Název a evidenční číslo Stavby: II/237 N. Strašecí – Mšec, rekonstrukce – I. etapa

Číslo ZBV:	1
Název stavby a registrační číslo projektu:	II/237 N. Strašecí – Mšec, rekonstrukce – I. etapa S-0317/DOP/2019
Název stavebního objektu / provozního souboru (SO/PS):	Silnice II/237 – extravilán – I. etapa
Číslo SO/PS / číslo změny SO/PS:	SO120.1/1

Prodloužení úseku strojně pročištěných příkopů u SO 120.1

GEODETICKÝ PŘEDÁVACÍ PROTOKOL Č. 201900083DSS-12

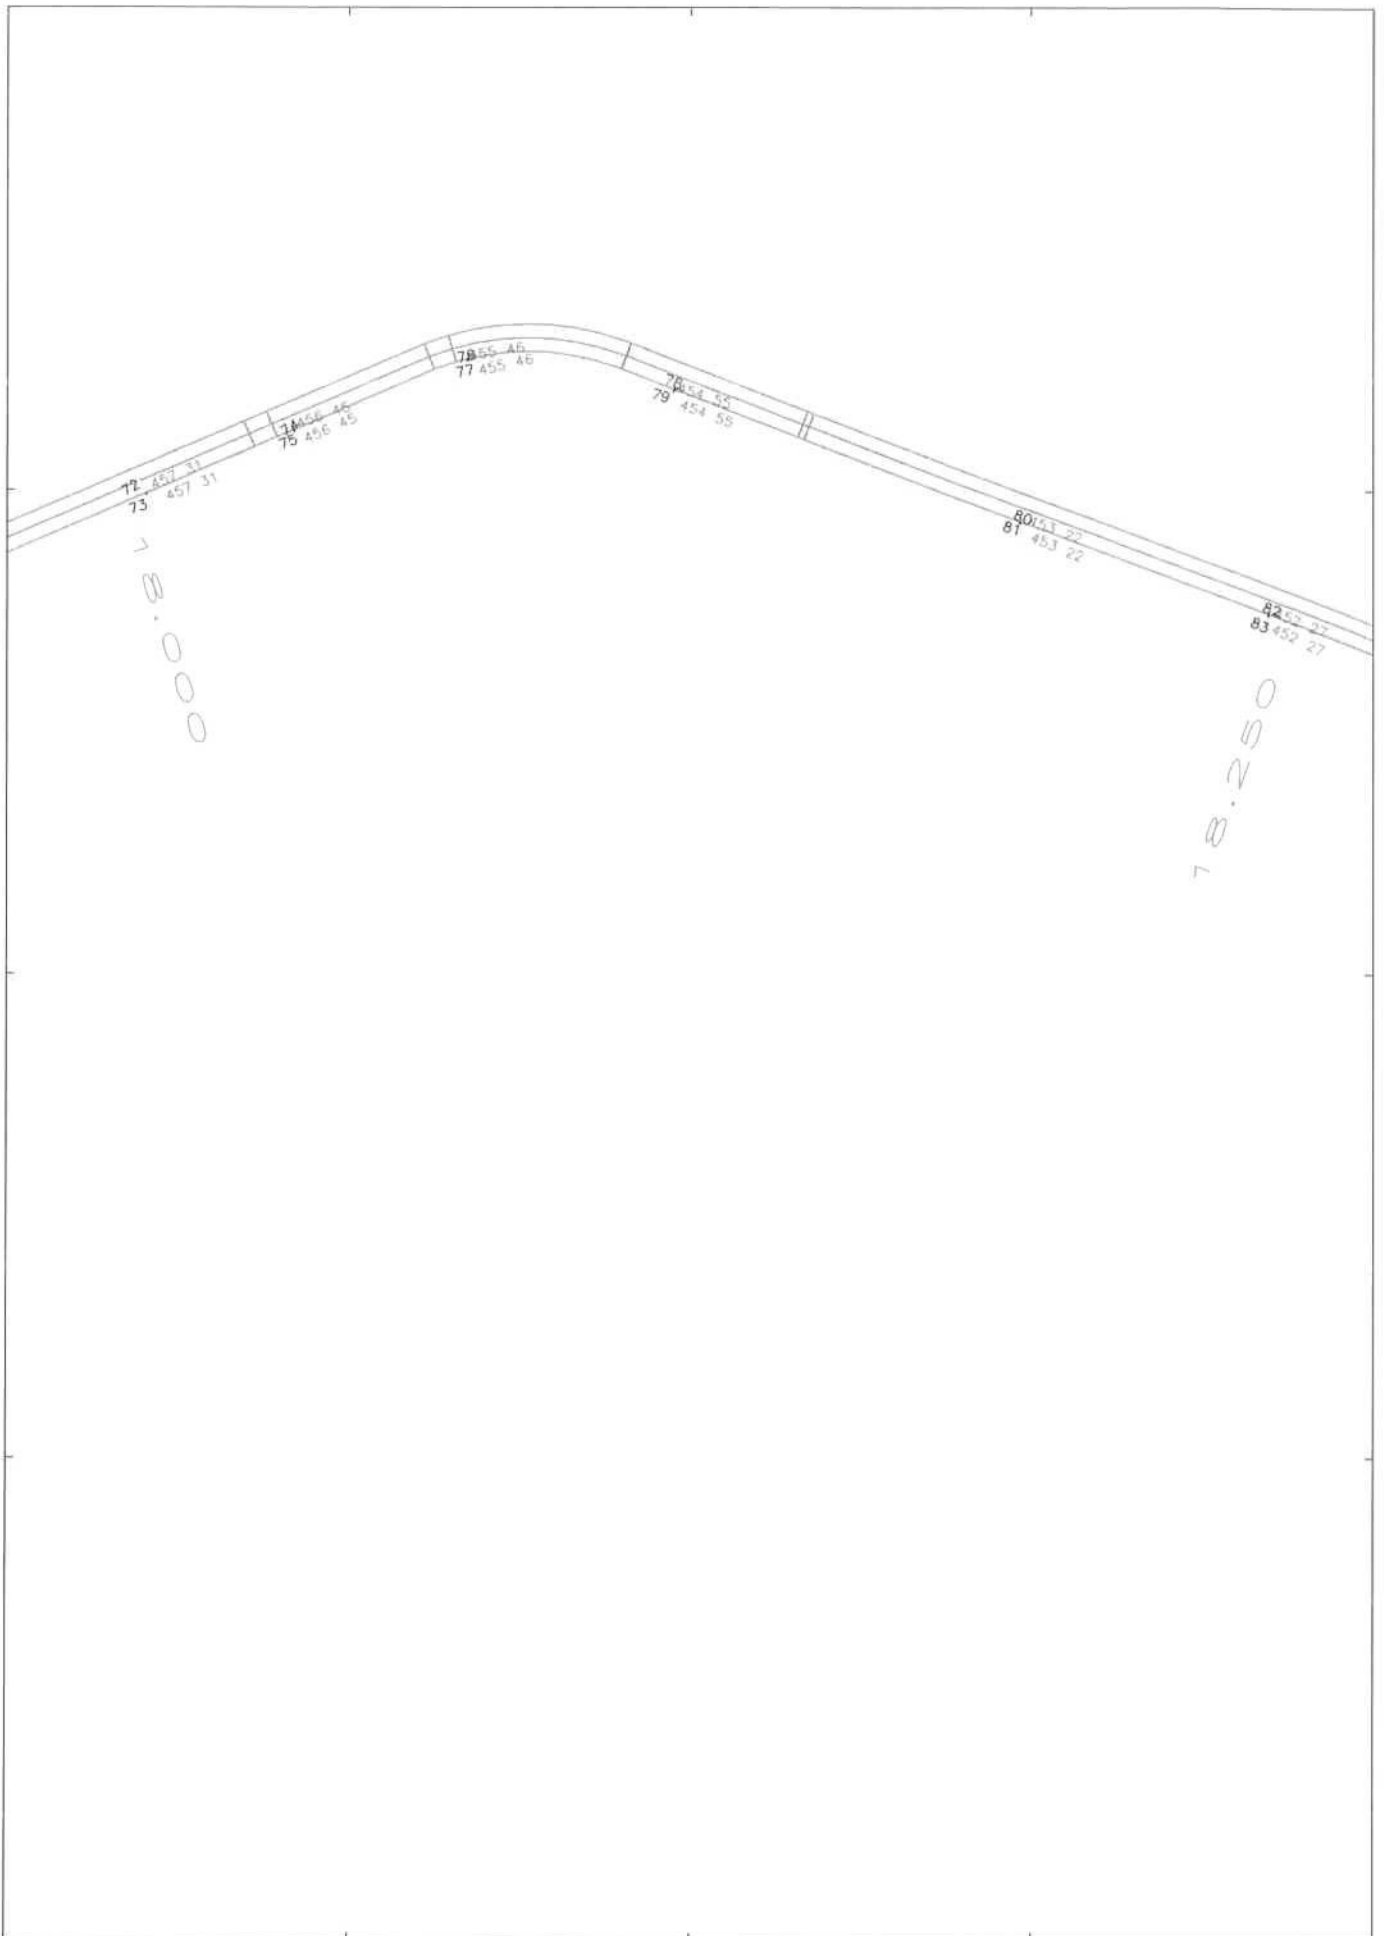
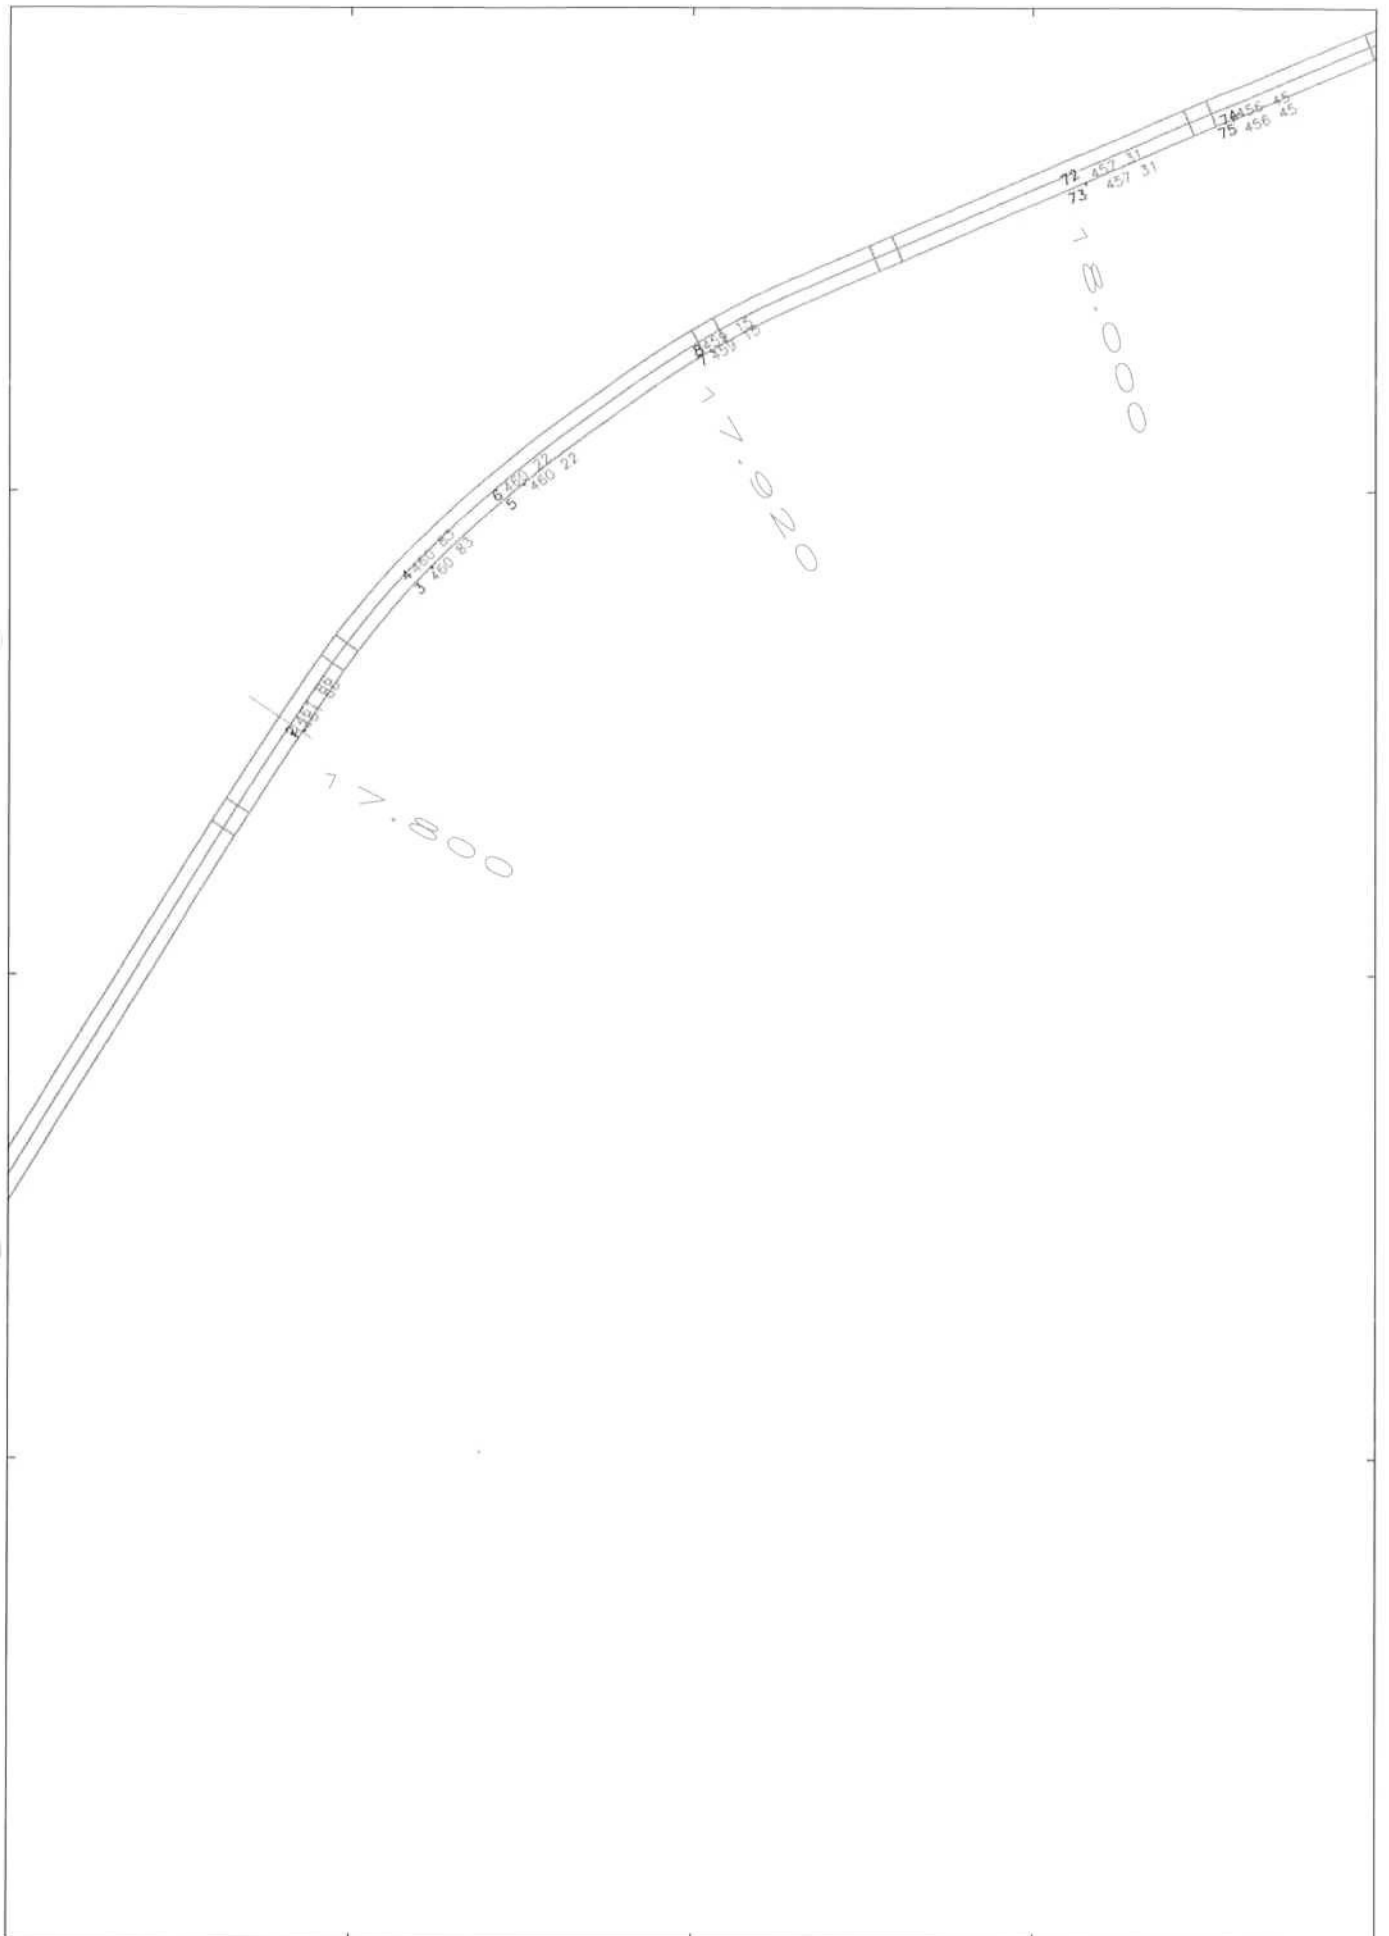
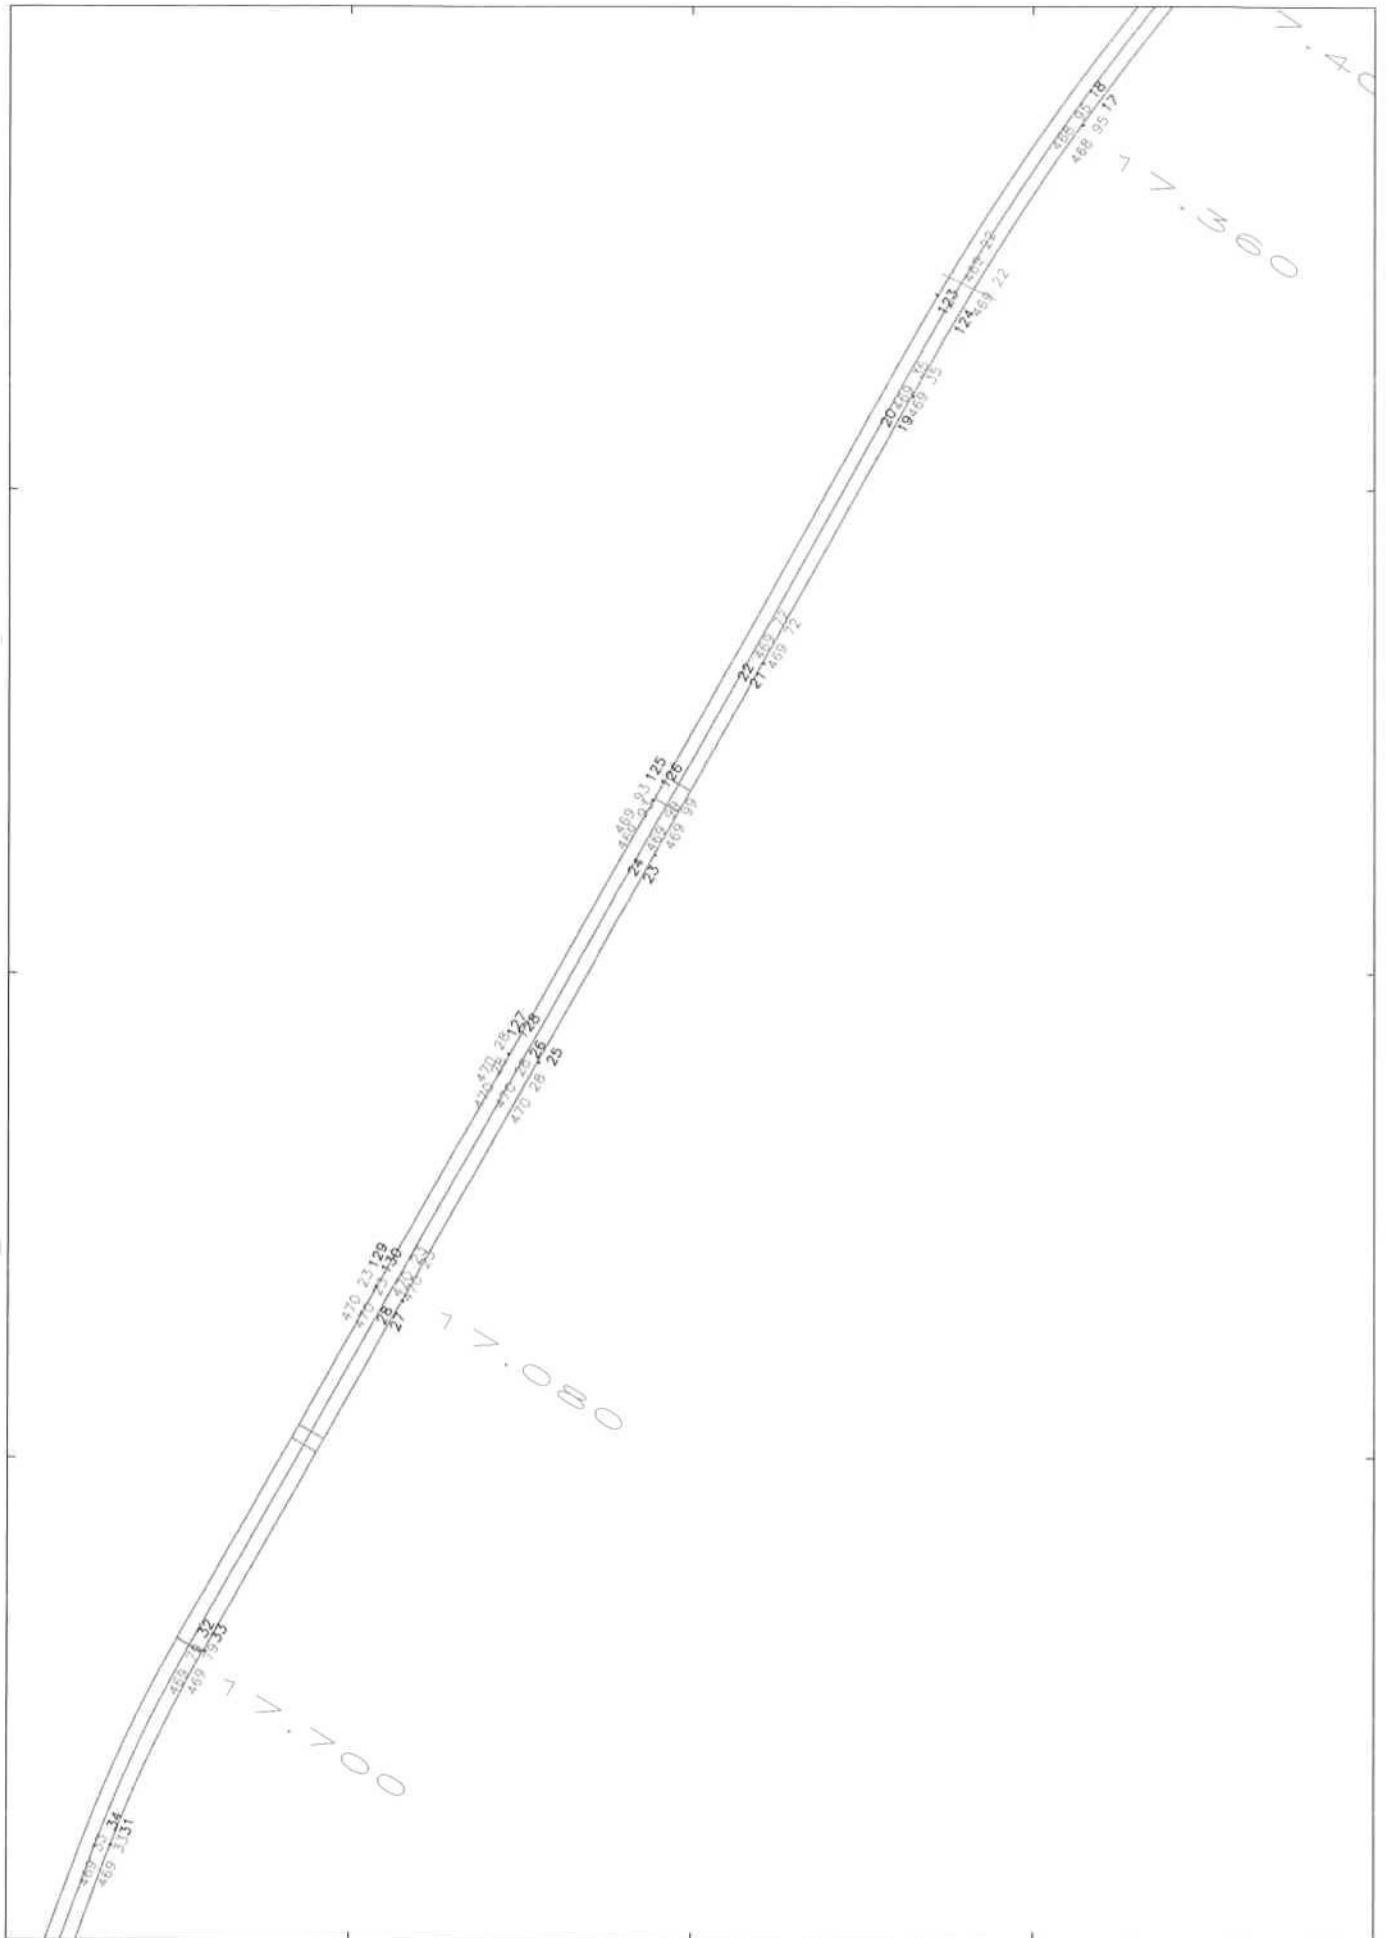
Věc: Odstranění přebytečné vrstvy asfaltu v krajnici Název zakázky: N. Strašecí-Mšec Lokalita: Obrnice Objednatel: HERKUL a.s. Dodavatel: GEPOINT s.r.o.	Zaměřil: Ing. Ondřej Němeček Spolupracoval:
Datum měření: 21.08.2019 Souřadnicový systém: ZVS-JTSK Výškový systém: ZVS-BpV	Číslo zakázky: 201900083 Číslo nabídky: Číslo objednávky:

Dne 21.8.2019 byla zaměřena přebytečná vrstva asfaltu v krajnicích. Kubatury v jednotlivých úsecích (sanacích) jsou uvedeny v tabulce. Celková kubatura činí 302,7 m³.
 Měření připojeno na ZVS vytvořenou f. Geopoint
 Celkem zaměřeno 130 bodů.

ZBV č.2: -302,70m3 (výměra stanovená geodetem - doklad č.12)											
14	K	122201109	Příplatek za lepivost u odkopávek v homině tř. 1 až 3	m3	4 510,525	1,30	5 863,68	0	0,00	4 510,525	5 863,68
15	K	132201101	Hloubení rýh š do 600 mm v homině tř. 3 objemu do 100 m3	m3	38,000	195,00	7 410,00	0	0,00	38,000	7 410,00
16	K	132201109	Příplatek za lepivost k hloubení rýh š do 600 mm v homině tř. 3	m3	19,000	1,30	24,70	0	0,00	19,000	24,70
17	K	161101101	Svislé přemístění výkopku z hominy tř. 1 až 4 hl výkopu do 2,5 m	m3	38,000	32,50	1 235,00	0	0,00	38,000	1 235,00
18	K	162201401	Vodorovné přemístění větví stromů listnatých do 1 km D kmene do 300 mm	kus	6,000	30,94	185,64	0	0,00	6,000	185,64
19	K	162201402	Vodorovné přemístění větví stromů listnatých do 1 km D kmene do 500 mm	kus	10,000	166,40	1 664,00	0	0,00	10,000	1 664,00

ZBV č.2: výpočet vychází z výměr stanovených geodetem (doklad č.12) převodem z m3									
		JC stanovena ÚRS 2019									
104	K	113107245	Odstranění podkladů nebo krytů strojné plochy jednotlivě přes 200 m2 s přemístěním hmot na skládku na vzdálenost do 20 m nebo s naložením na dopravní prostředek živičných, o tl. vrstvy přes 200 do 250 mm	m2	0,000	124,00	0,00	304	37 696,00	304,000	37 696,00
		ZBV č.2: výpočet vychází z výměr stanovených geodetem (doklad č.12) převodem z m3									
		JC stanovena ÚRS 2019
